2. CPE.9.20. DMOSM – “Requalificação e Ampliação da Escola Básica de Este S. Pedro” - 4ª Modificação Objetiva ao Contrato de Empreitada”.

4ª MODIFICAÇÃO OBJETIVA DO CONTRATO DA EMPREITADA

MODIFICAÇÃO OBJETIVA DO CONTRATO 04

Assunto: Análise aos orçamentos: OE013: Religação tubagem; OE014: Desmonte de rocha, OE015: Armário WC Jardim de Infância, OE16: Botão chave elevador, OE17: Muro suporte, OE18: Ponte térmica perfil metálico, OE19: Guias 20cmx20cm, OE20: Instalação de limitadores e afinação de caixilharia, OE21: Carro porta tabuleiro, TM22: Armário carretel; OE23: Vedação em rede plastificada; OE24 Vala e fita de sinalização do ramal de entrada; OE25 SCIE Sinalizadores, OE26: Drenagem águas bomba de calor; OE27: Cabo entrada; OE28: Limpeza (pneus), OE29: Diferencial elevador, OE30: Verificação postes a manter, OE31: Switch PoE, Estaleiro e Contentores.

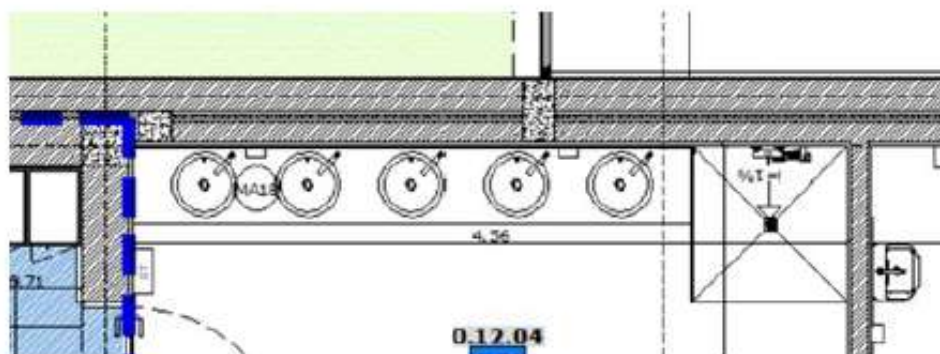
Em relação ao Armário existente na instalação sanitária do jardim de infância, o projeto indica como um Armário M18 (cacifos salas jardim de infância) e o mapa de quantidade apresenta 02 armários M18 que estão localizados no vestibulo (0.12.01). Julga-se que este armário não seja um M18 devido a sua localização e utilização. Após análise detalhada verificou-se que este Armário não está quantificado no Mapa de Quantidades e nem apresenta Pormenor Construtivo.

Posto isto, devido a fase atual da obra, podemos confeccionar o armário em questão de acordo com o pormenor MA.602.00 – Mapa de Armários (MA02 + MA03 + MA04 + MA05) respeitando o indicado em projeto DG.101.00 – Planta Piso?

A E.Projetista esclareceu que, após ser alertada para o facto via correio eletrónico, para a execução do armário em questão deve ser consultado o desenho do pormenor DP.207.00 – I.S do Jardim de Infância. (Anexo 05)

IP.02.00 – Planta Implantação

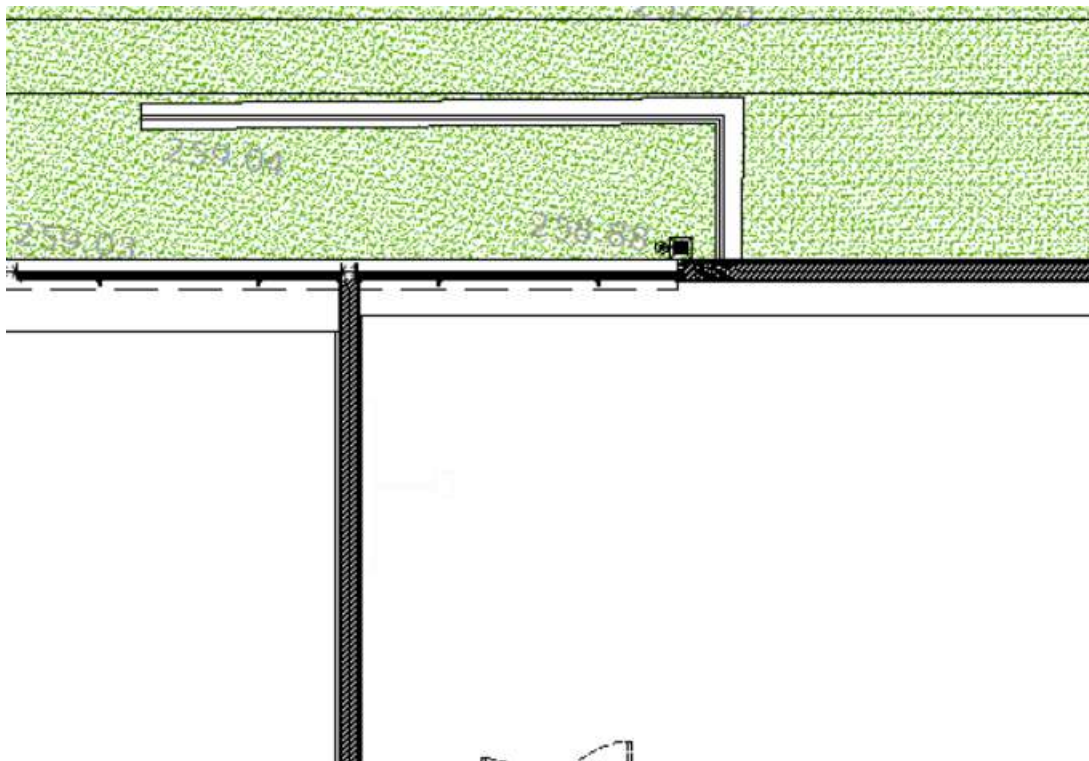
Durante a preparação dos arranjos exteriores constatou-se a necessidade de um muro na lateral do edifício para encosto das terras e do jardim que, embora seja mencionado em projeto arquitetónico IP.02.00 Planta de Implantação (Anexo 06), não está previsto no projeto de estrutura nem consta no Mapa de Quantidade. À data de 11/03/2023 a E.Executante solicitou esclarecimento através do Pedido de Esclarecimento PE Nº 30 (Anexo 07).

16/03/2023: Foi solicitado esclarecimento referente ao muro de suporte previsto em projeto arquitetónico (IP.02:00 Planta de implantação) e não previsto no projeto de estruturas. Não há detalhamento e não consta no Mapa de Quantidade. Ficou definido em

A E. Projetista, presente em reunião de obra realizada à data de 16/03/2023 definiu que o muro deverá ser executado com uma largura de 20,0cm. Iniciar na mesma altura do já executado e finalizar a “morrer a zero”. Instalar grade de proteção. Ata de Reunião Nº 61 (Anexo 08)

16/03/2023: Foi solicitado esclarecimento referente ao muro de suporte previsto em projeto arquitetónico (IP.02:00 Planta de Implantação) e não previsto no projeto de estruturas. Não há detalhamento e não consta no Mapa de Quantidade. Ficou definido em reunião de obra com a presença da E.Projetista que o muro deverá ser executado com uma largura de 20,0cm. Iniciar na mesma altura do já executado e finalizar a "morrer em zero". Instalar a grade de proteção conforme previsto em projeto.

Assunto: EBSP_Carretel Corredor de distribuição

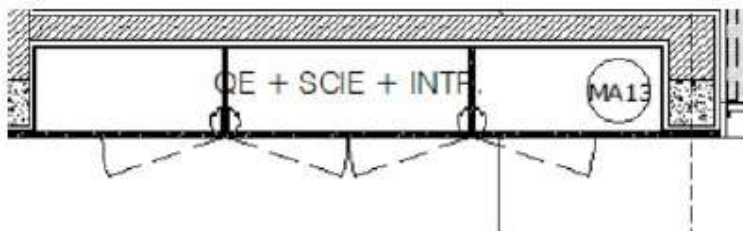
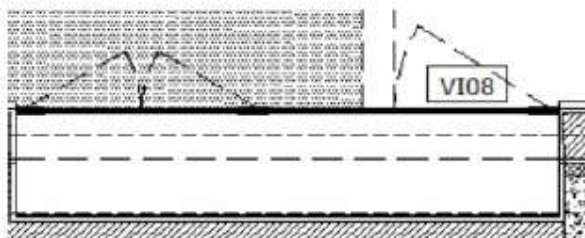
- Quadro elétrico;
- Quadro SCIE;
- Quadro Intrusão
- Quadro AVAC
- Carretel

Deste modo não conseguimos colocar o carretel neste armário.

Podemos instalar o carretel no local abaixo indicado, diminuindo o tamanho do VI08?

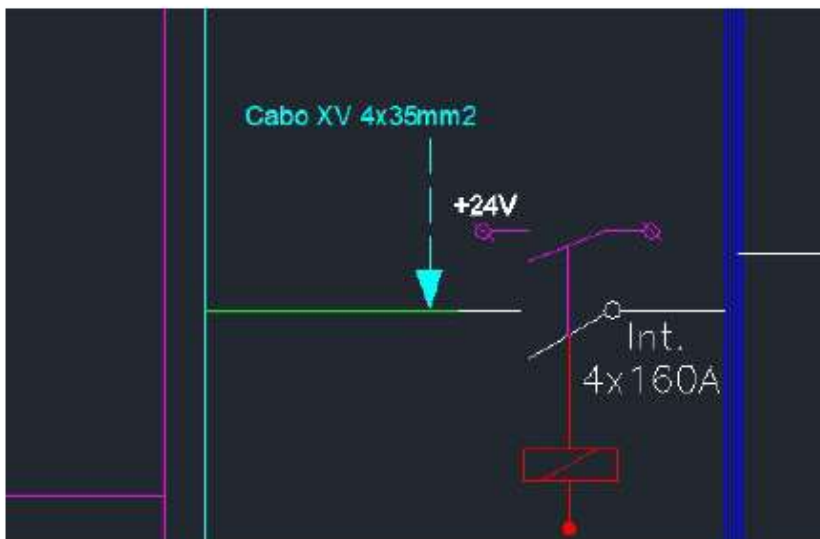
- No mqt o cabo entre BTE e Q.Geral é o artigo:

- No projeto da especialidade o cabo entre o BTE e Q.Geral é o seguinte:

Qual o cabo a executar?

Boa tarde;
Após análise ao dimensionamento constato que o cabo a aplicar no ramal é o XV4x35mm² em tubo PEAD referido nas plantas e no dimensionamento.
